Réf. DPC : 2043-0035/07/2020-127PU (corr. DPC : Mme C. Leclercq)

Réf. CRMS : AA/KD/BXL30011_655_squareFrereOrban_grilles

Objet : BRUXELLES. Square Frère Orban (architecte paysagiste L. FUCHS).
Pose d'une section supplémentaire de grille devant le monument Gendebien, côté rue de la Science.
Avis préalable de la CRMS

Simulation extraite du dossier

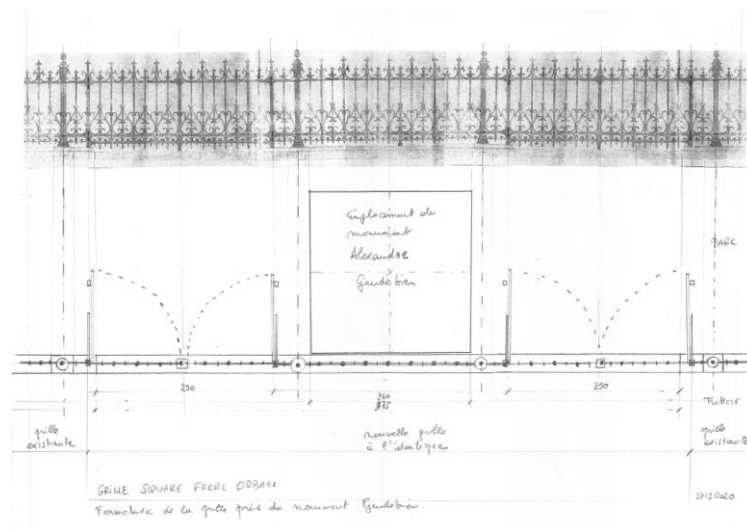
La partie ajoutée serait constituée d'une partie fixe devant le monument et de deux portails ouvrants à double battants symétriquement de part et d'autre de la statue (cf. illustrations ci-dessous). Ces éléments ajoutés reproduiraient à l'identique les éléments décoratifs des grilles existantes. Néanmoins, la distance entre deux colonnes en fonte (de part et d'autre du monument Gendebien) serait d'environ 3 m (et non 2,5 m comme les autres grilles fixes), ce qui implique 7 poteaux intermédiaires et non 6, entraînant une légère dissymétrie. Le soubassement en pierre bleue existant devrait être percé pour fixer les nouvelles grilles.

Toutefois, si cette portion supplémentaire de grilles s'intégrerait correctement aux grilles existantes, elle risque de cloisonner le monument et d'en limiter la bonne perception de part et d'autre. Afin de laisser davantage de visibilité et d'espace au monument, **une autre option pourrait ainsi être envisagée : celle de contourner la statue à l'instar de ce qui existe au monument Frère-Orban (cf. illustration ci-dessous) au moyen d'une grille basse de part et d'autre de la face avant du socle de la statue et d'une grille haute (identique à celles existantes) sur les trois autres côtés. Des ouvrants pourraient être combinés de part et d'autre de cette formule.**

En conclusion, si la Commission est favorable au principe de clôturer le square devant le monument Gendebien, elle demande d'approfondir le projet et d'étudier une alternative telle que celle réalisée pour le monument Frère-Orban, à l'opposé du square (rue de l'Industrie) (voir ci-dessus).

- ***ajouter à la demande de permis d'urbanisme, des plans détaillés de la situation existante de référence sur une portion significative de la grille (par exemple 15 m) afin de comparer facilement les proportions des ouvrants et parties fixes existantes avec la/les situation(s) projetée(s) ;***

- ***fournir dans la demande de permis d'urbanisme, des plans et élévations détaillés des grilles ajoutées afin de garantir un résultat à la fois techniquement valable, fidèle à l'existant et compatible avec l'esthétique du square protégé ;***

- ***spécifier les moyens de fixation des nouvelles grilles (basses et hautes) dans le soubassement existant en pierre bleue ;***
- ***remplacer le soubassement en pierre bleue devant le monument Gendebien (intervention des années 1950) par une reproduction à l'identique du soubassement en pierre bleue (dimensions et taille) pour la partie fixe des nouvelles grilles.***

Vue de la grille autour de la statue Frère-Orban © DPC, 2012

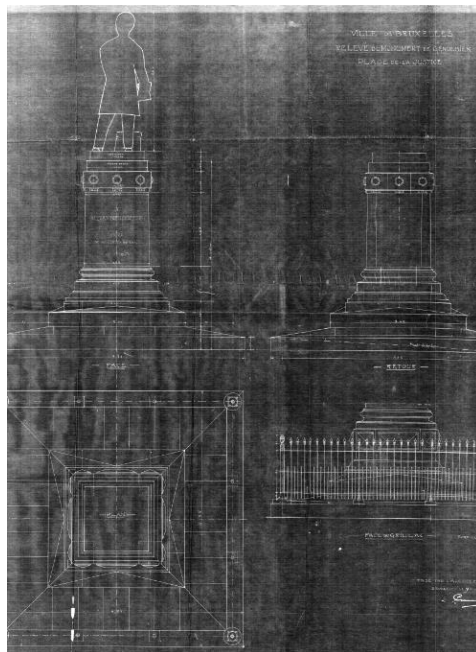
La mise en œuvre de cette option devrait toutefois s'accompagner du remplacement de la dolomie par un revêtement en dur autour du socle (par exemple au moyen de grandes dalles en pierre bleue comme au pied du monument Frère-Orban) et de la restitution/l'ajout d'éléments structurels (tels que renseignés sur le dessin historique pour la place de la Justice). Bien que plus onéreux, un tel aménagement serait plus esthétique et plus valorisant tant pour le monument que pour le site classé.
